Emne: Sv: Avvik bebygd felles veg 64/8 og 64/1577

Emne: Avvik bebygd felles veg 64/8 og 64/1577

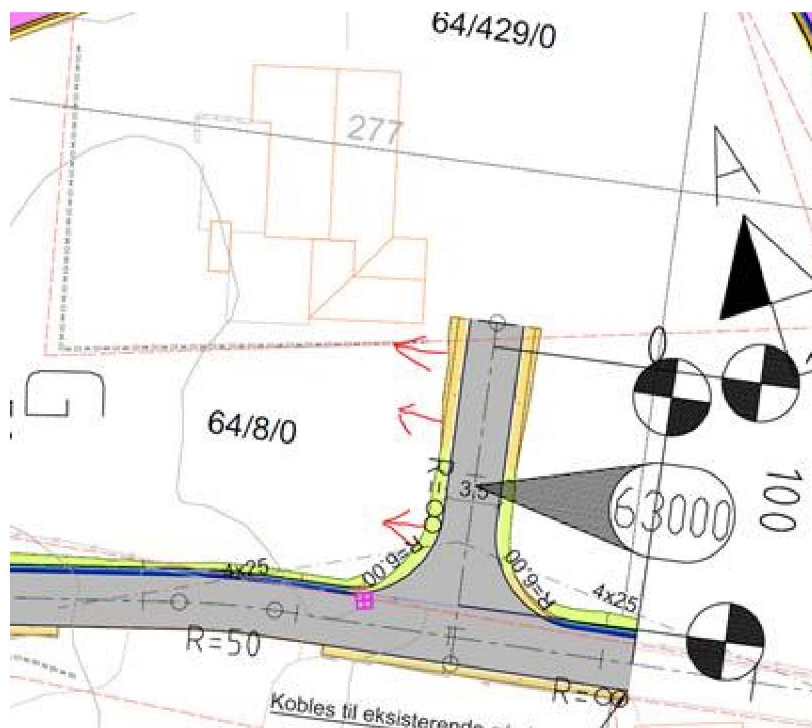
Vi har gått gjennom e-post korrespondanse ang avkjørselen til gbnr 64/429 som har vært mellom Andor Rasmussen og Jan Arvid Sandvik. Vi ser her at det har blitt diskutert å flytte adkomstveien så langt vest som mulig.

Mulig feilen her kan skyldes at stikningsdata ikke er blitt oppdatert til entreprenør.

Vi ønsker at påviste grenser fra Andre Larsen på oppmålingsforretning 11/8 skal være gjeldende. Vi ser at for utnyttelse av arealet mot fylkesvei trenger vi det arealet som er tilgjengelig.

Legger ved utklipp fra mailkorrespondanse hvor det er skissert inn med pil at vei skal flyttes.

Vi kom til enighet om å ikke gjøre noe ift veien/innkjørselen på dette tidspunktet. Den kan stå som bygget frem til Rasmussen starter utbygging av tomtene. De vil da gjøre nødvendige tilpasninger.

Vi ble også enige om at eiendomsgrensene står som du markerte på asfalten og grensen kan sikres med bolter i asfalten.
